東海第二発電所 設計及び工事計画に係る説明資料
コメント回答
(地中連続壁の不具合事象の全容)

2024年6月4日
日本原子力発電株式会社

コメント①「不具合事象の全容」

●南基礎未充填箇所

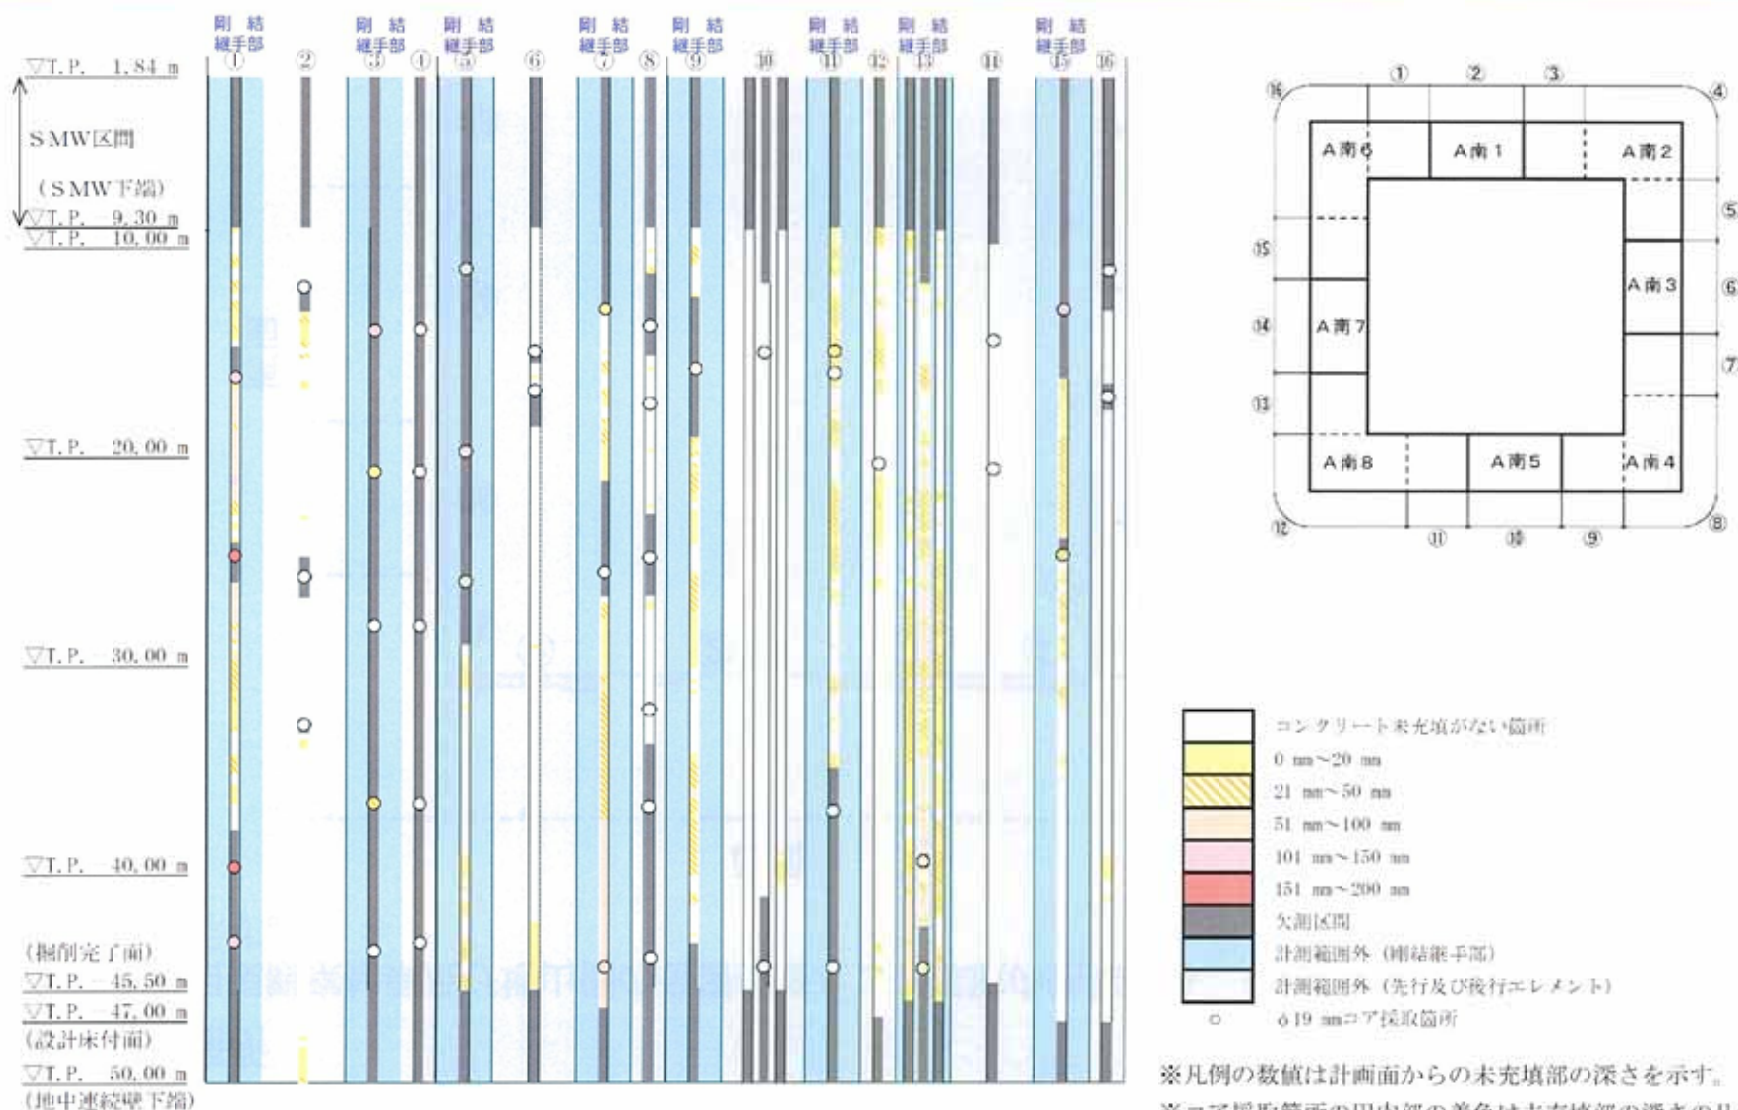
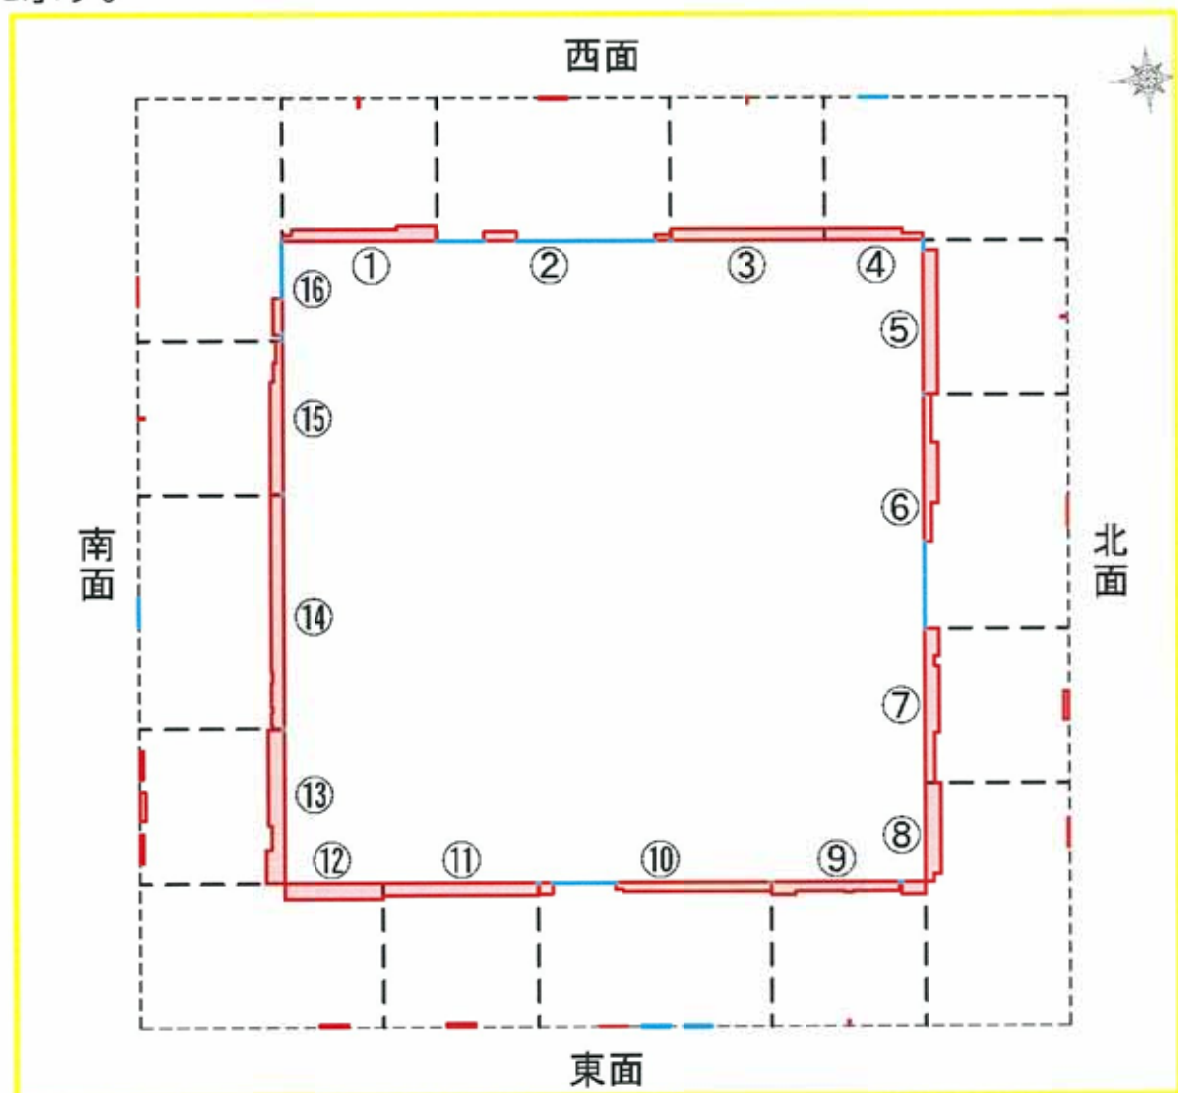
【コメント①】

- 基準適合性を判断するために必要な調査項目を網羅的に整理し、不具合事象の全容を示すこと
- 調査結果を踏まえた既工認との相違点を網羅的に整理して説明すること

構造物形状に関する調査のうち、南基礎の壁厚（未充填）に関する調査結果は下記のとおりである。
（コンクリート未充填部は「未充填部」と表現）

対象範囲			調査結果
中実部側	剛結継手部	T. P. -45.5m※以浅	・ 施工記録（超音波探査）：設計壁厚満足する掘削幅確保 ・ 目視観察：全区画で未充填部確認（最大深さ30cm）
		T. P. -45.5m以深	・ 施工記録（超音波探査）：設計壁厚満足する掘削幅確保
	非剛結継手部	T. P. -45.5m以浅	・ 施工記録（超音波探査）：設計壁厚満足する掘削幅確保 ・ 目視観察：全区画で小規模な未充填部の点在確認（最大深さ27cm）
		T. P. -45.5m以深	・ 施工記録（超音波探査）：設計壁厚満足する掘削幅確保
地山側	剛結継手部		・ 施工記録（超音波探査）：設計壁厚満足する掘削幅確保 ・ 音響探査＋コア採取：全区画で未充填部確認（最大深さ16cm）
	非剛結継手部		・ 施工記録（超音波探査）：設計壁厚満足する掘削幅確保 ・ 音響探査＋コア採取：④, ⑭を除く区画で未充填部確認（最大深さ4cm）

中実部側の目視観察結果及び地山側の音響探査とコア採取の結果から、未充填部（同位置の深度方向での最大深さ）を以下に示す。

区画	深さ (cm)	
	中実部側	地山側
①	25	16
②	15	3
③	20	11
④	20	0
⑤	25	10
⑥	25	1
⑦	25	9
⑧	27	3
⑨	20	8
⑩	15	1
⑪	21	5
⑫	25	4
⑬	30	10
⑭	20	0
⑮	20	11
⑯	15	1

北基礎中実部側地中連続壁面の観察結果

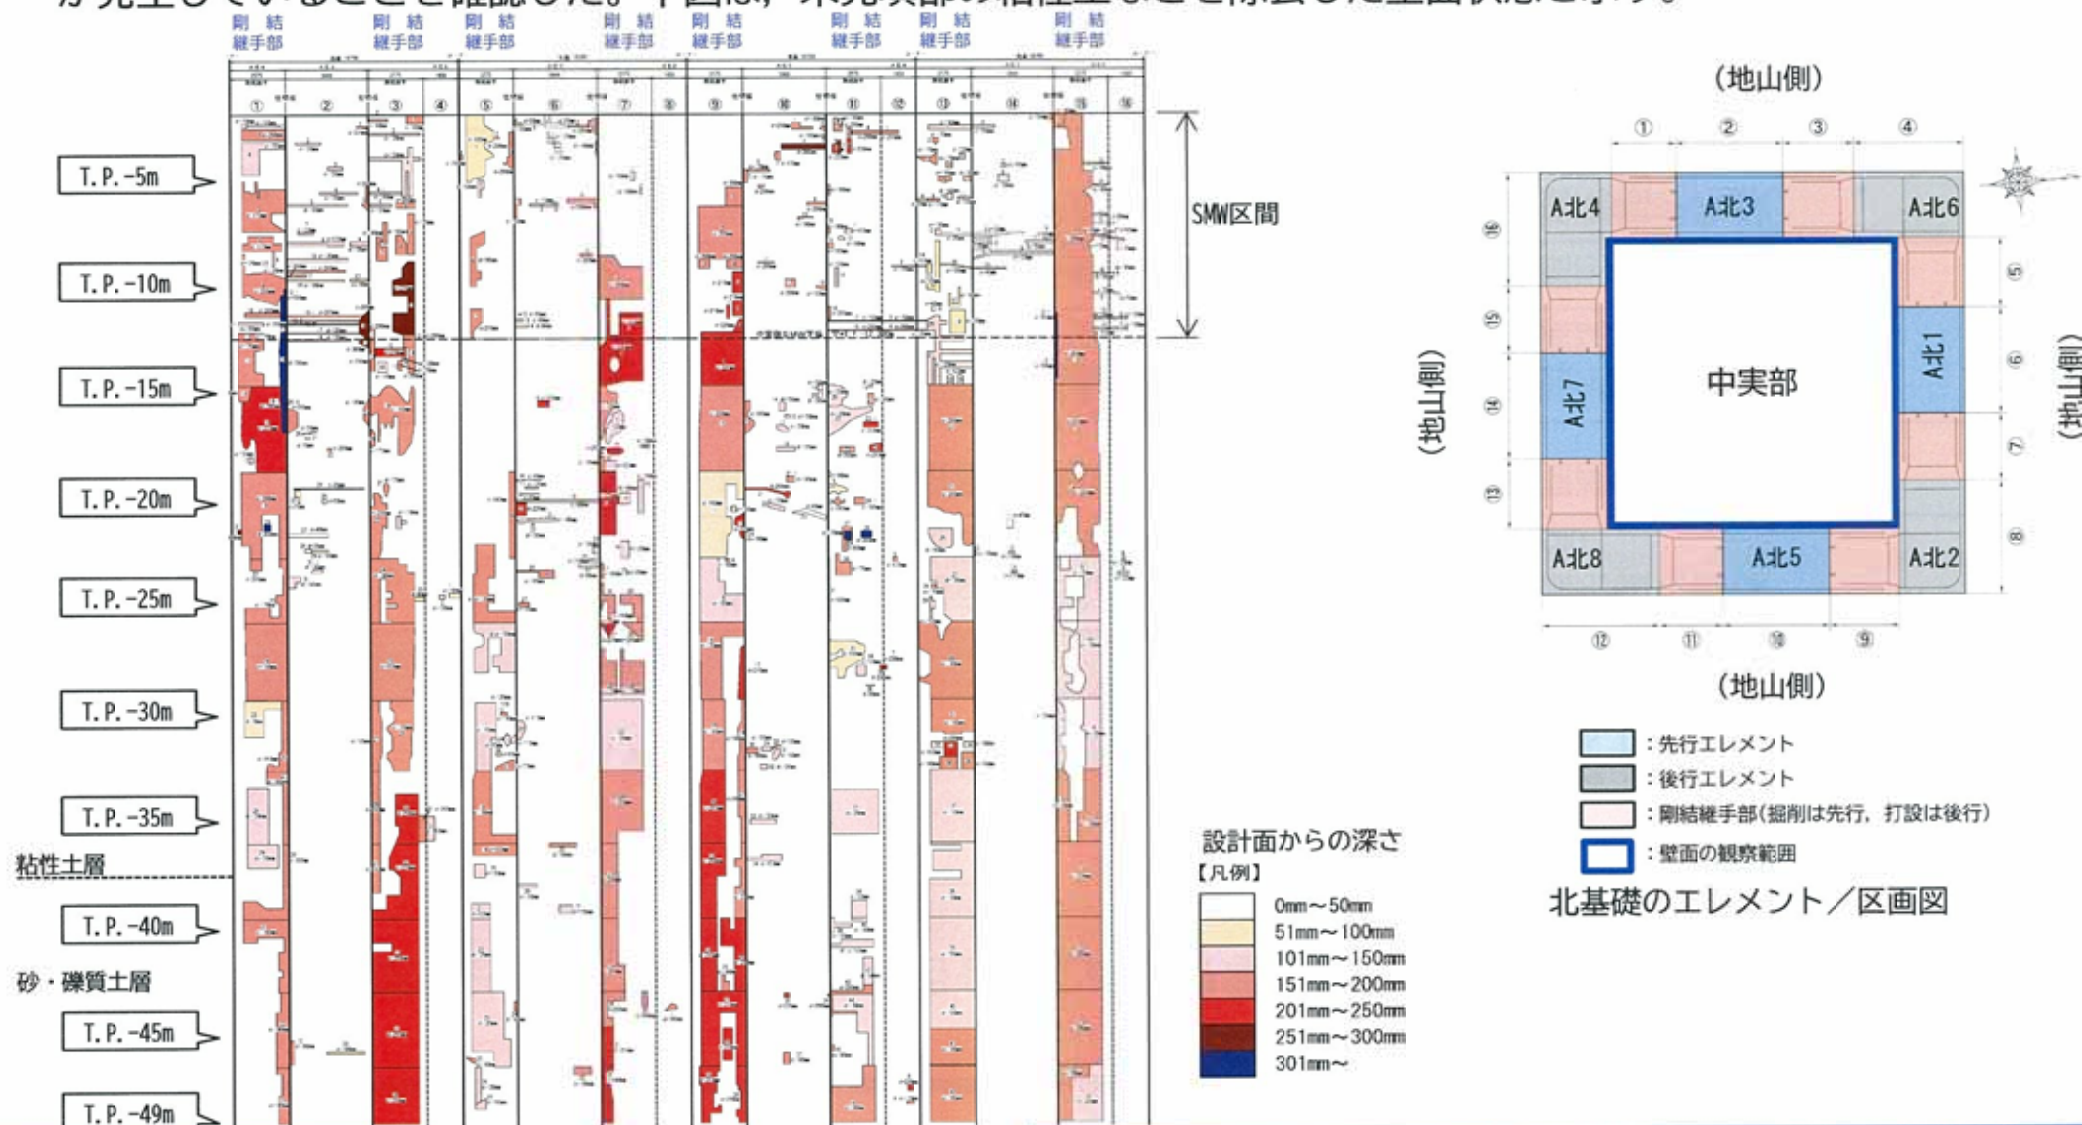
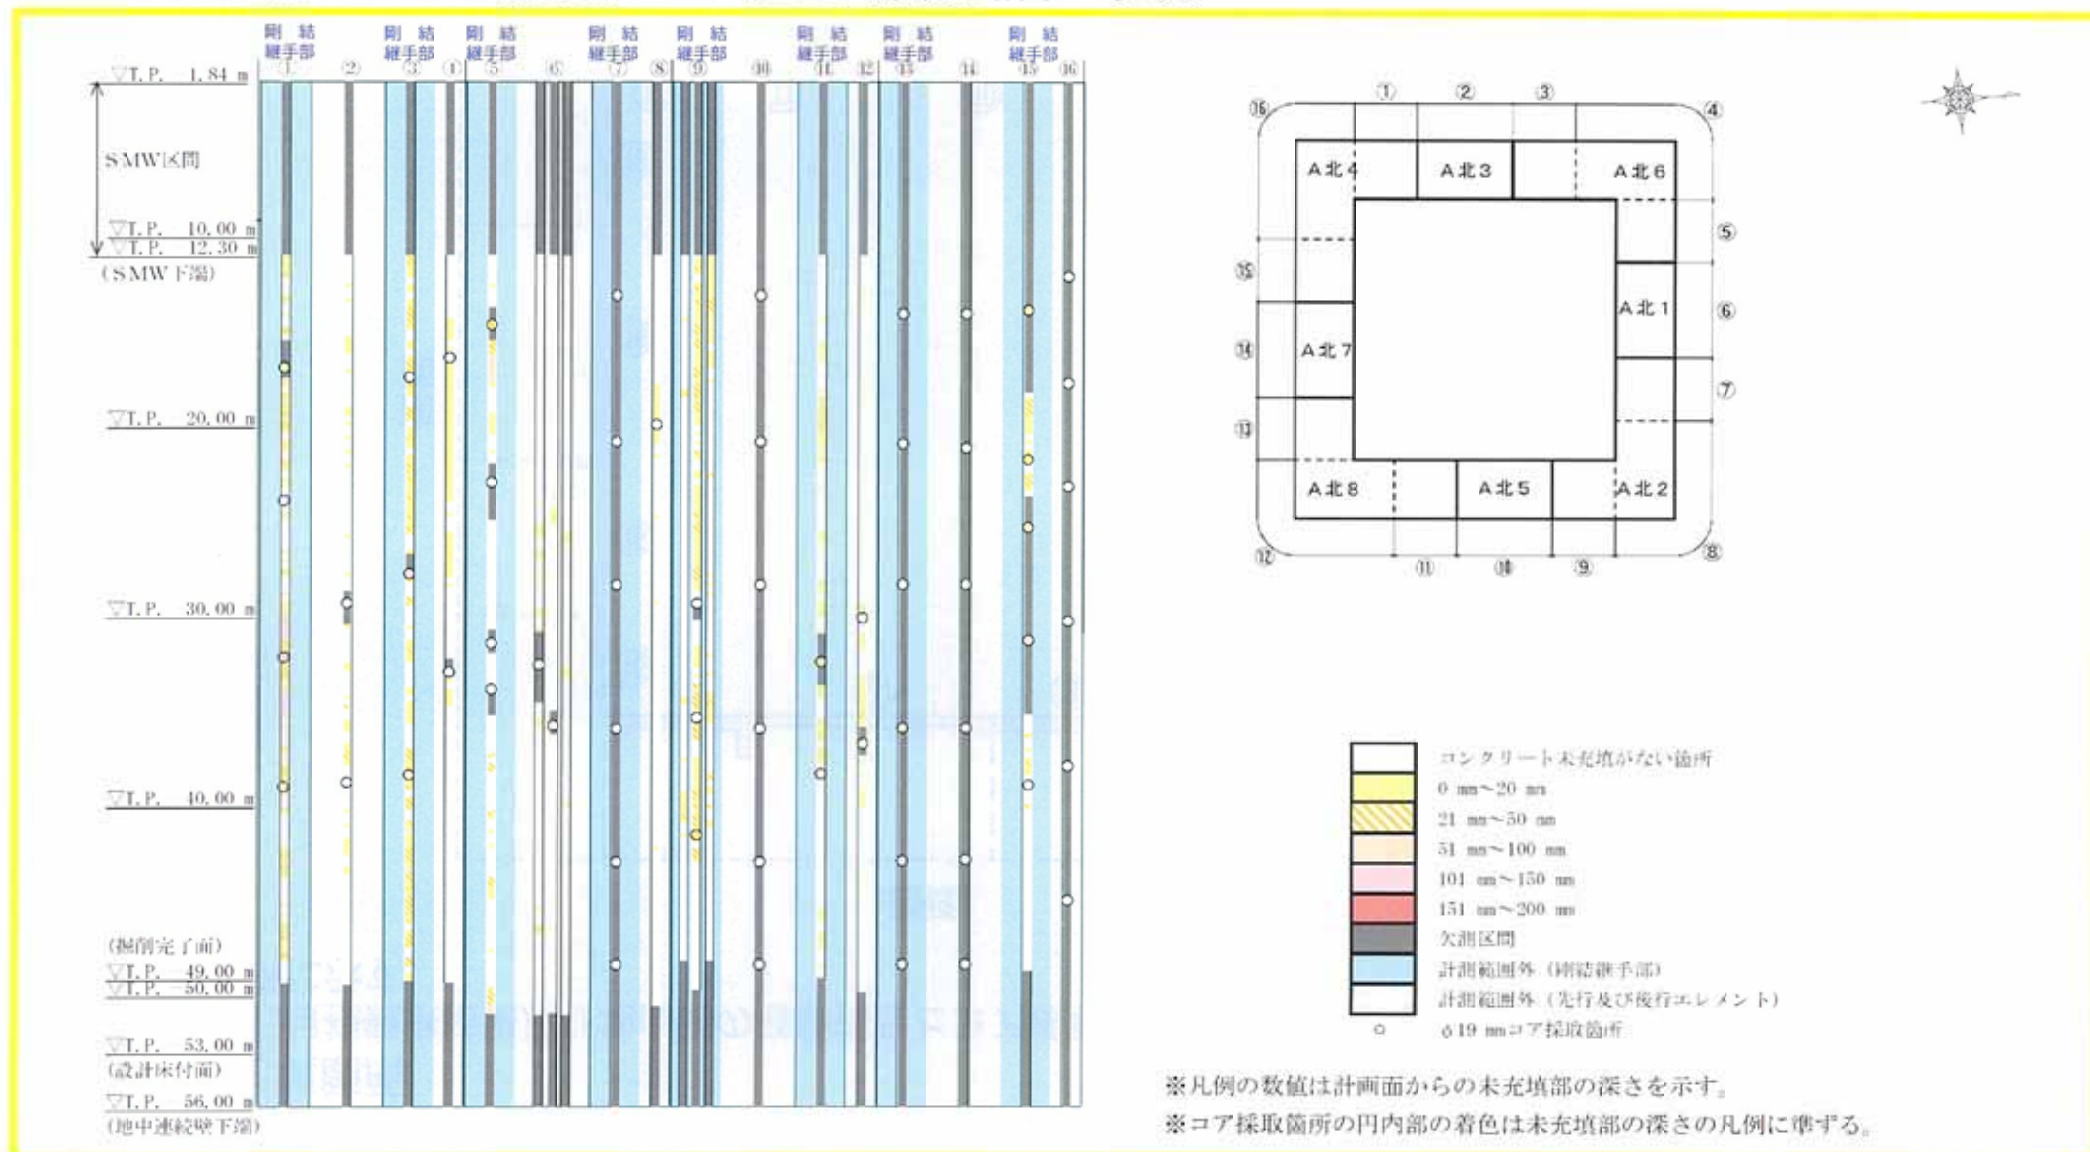
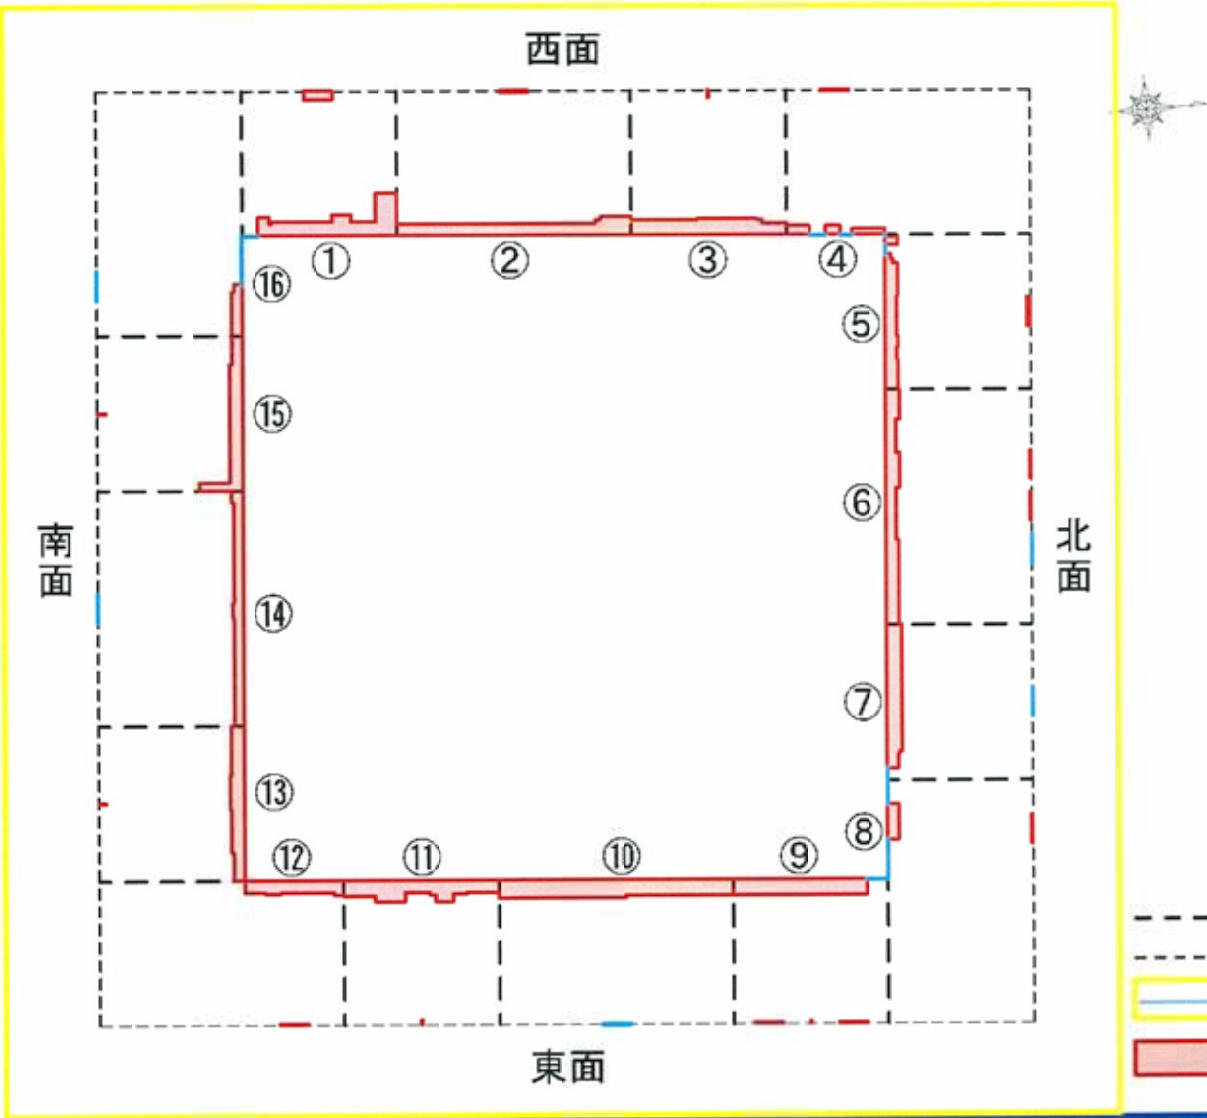
【コメント①】

- 基準適合性を判断するために必要な調査項目を網羅的に整理し、不具合事象の全容を示すこと
- 調査結果を踏まえた既工認との相違点を網羅的に整理して説明すること

構造物形状に関する調査のうち、北基礎の壁厚（未充填）に関する調査結果は下記のとおりである。

対象範囲			調査結果
中実部側	剛結継手部	T. P. -49.0m※以浅	・ 施工記録（超音波探査）：設計壁厚を満足する掘削幅を確保 ・ 目視観察：全区画で未充填部を確認（最大深さ70cm）
		T. P. -49.0m以深	・ 施工記録（超音波探査）：設計壁厚を満足する掘削幅を確保
	非剛結継手部	T. P. -49.0m以浅	・ 施工記録（超音波探査）：設計壁厚を満足する掘削幅を確保 ・ 目視観察：全区画で小規模な未充填部の点在を確認（最大深さ30cm）
		T. P. -49.0m以深	・ 施工記録（超音波探査）：設計壁厚を満足する掘削幅を確保
地山側	剛結継手部		・ 施工記録（超音波探査）：設計壁厚を満足する掘削幅を確保 ・ 音響探査＋コア採取：⑦を除く区画で未充填部を確認（最大深さ15cm）
	非剛結継手部		・ 施工記録（超音波探査）：設計壁厚を満足する掘削幅を確保 ・ 音響探査＋コア採取：⑩, ⑭, ⑯を除く区画で未充填部を確認（最大深さ3cm）

中実部側の目視観察結果及び地山側の音響探査とコア採取の結果から、未充填部（同位置の深度方向での最大深さ）を以下に示す。

区画	深さ(cm)	
	中実部側	地山側
①	70	15
②	30	3
③	27	12
④	15	2
⑤	20	7
⑥	22	2
⑦	25	0
⑧	18	2
⑨	25	4
⑩	30	0
⑪	35	7
⑫	23	2
⑬	22	12
⑭	18	0
⑮	70	15
⑯	17	0

地中連続壁基礎工（後行エレメント）

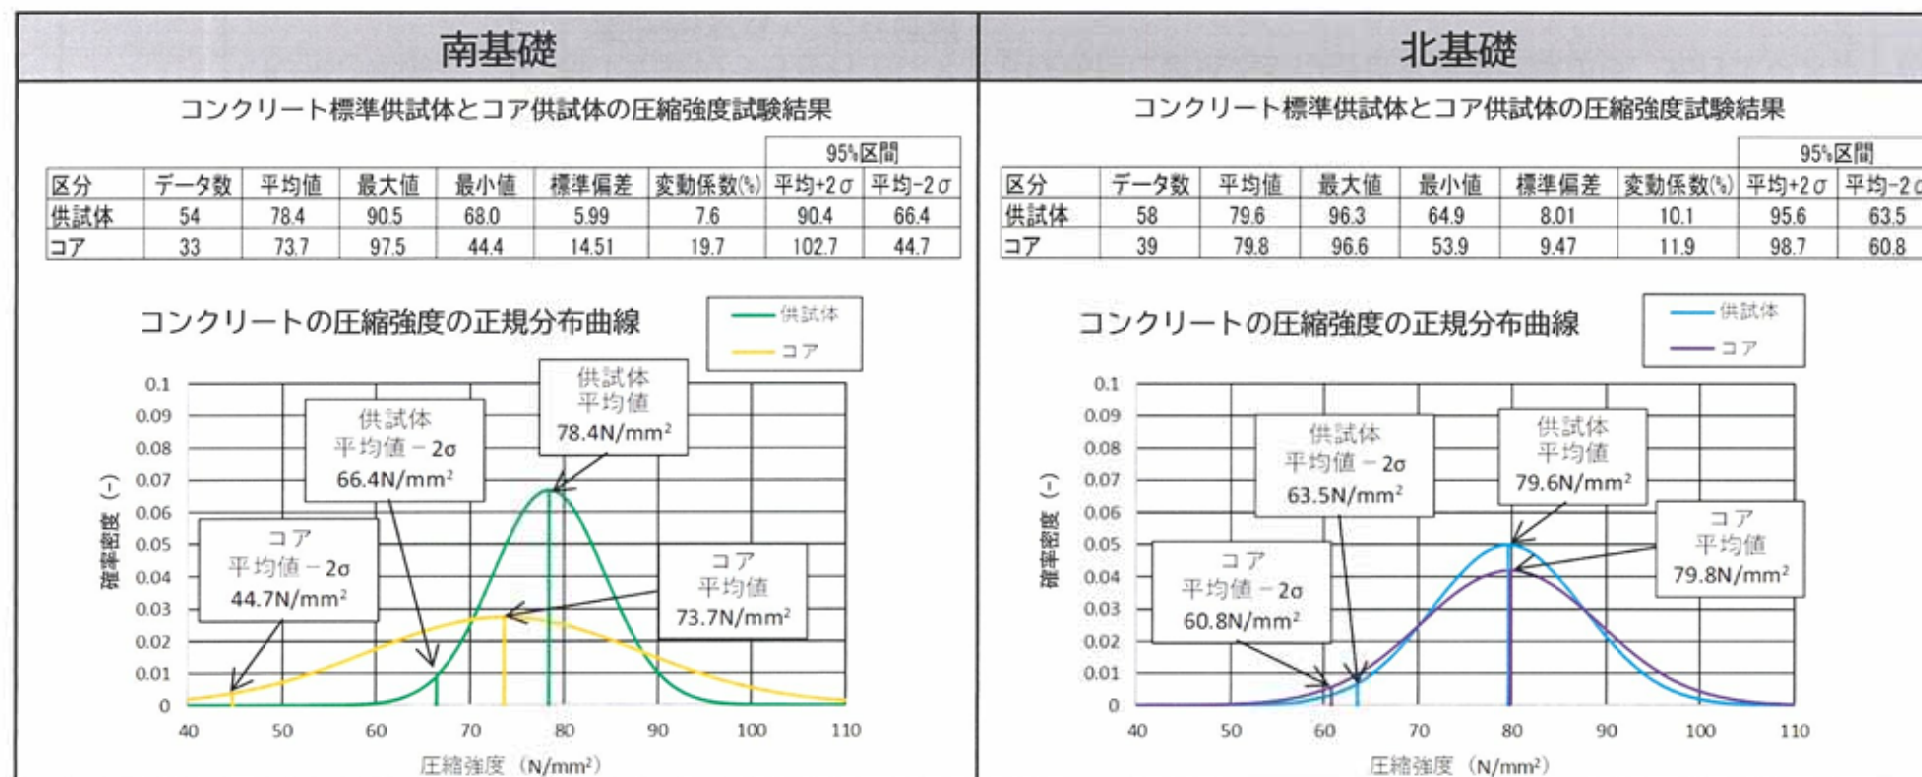
【コメント①】

- 基準適合性を判断するために必要な調査項目を網羅的に整理し、不具合事象の全容を示すこと
- 調査結果を踏まえた既工認との相違点を網羅的に整理して説明すること

構造物形状に関する調査のうち、設置深度（岩着）に関する調査結果は下記のとおりである。

対象範囲	調査結果
通常施工範囲	- 鉄筋かご建込直前に掘削底盤の清掃（土砂回収）が行われている事、スライム処理後の安定液の砂分率及び比重の計測結果から、管理基準値（砂分率1.0%未満、比重1.01～1.10）である事を確認 - 掘削完了後の深度測定結果から、設計基礎下端まで掘削が完了していることを確認 先行エレメント掘削出来形  後行エレメント掘削出来形  ● 深度測定位置
通常とは異なる事象が確認された区画 （例：北基礎のA北4エリア）	①区画と隣接する②区画のコンクリート打設時に、通常と異なる事象（①区画に土砂・コンクリートが流出）が発生したが、A北4エリアの後行エレメント鉄筋かご建込み直前に①区画の土砂・コンクリートを撤去し、スライム処理後の安定液の砂分率及び比重の計測結果から、管理基準値（砂分率1.0%未満、比重1.01～1.10）であることを確認。また、深度測定結果から、設計基礎下端まで掘削が完了していることを確認 - A北4エリアの後行エレメント鉄筋かご建込み時において、通常と異なる事象（鉄筋の高止まり）が発生した。コンクリート打設直前（掘削底盤の清掃及びスライム処理後）の安定液の砂分率及び比重の計測結果から、管理基準値（砂分率1.0%未満、比重1.01～1.10）であることを確認。また、深度測定結果から、設計基礎下端まで掘削が完了していることを確認 （深度測定：検尺テープの先端に重りを付けて測量）  ● 深度測定位置

後行エレメント鉄筋がご建込み
時において、通常と異なる事象（
鉄筋の高止まり）が発生した。

コンクリート打設直前（掘削底盤の清掃及びスライム処理後）の深度測定結果から、設計設置深度まで根入れ長が確保できていることを確認した。
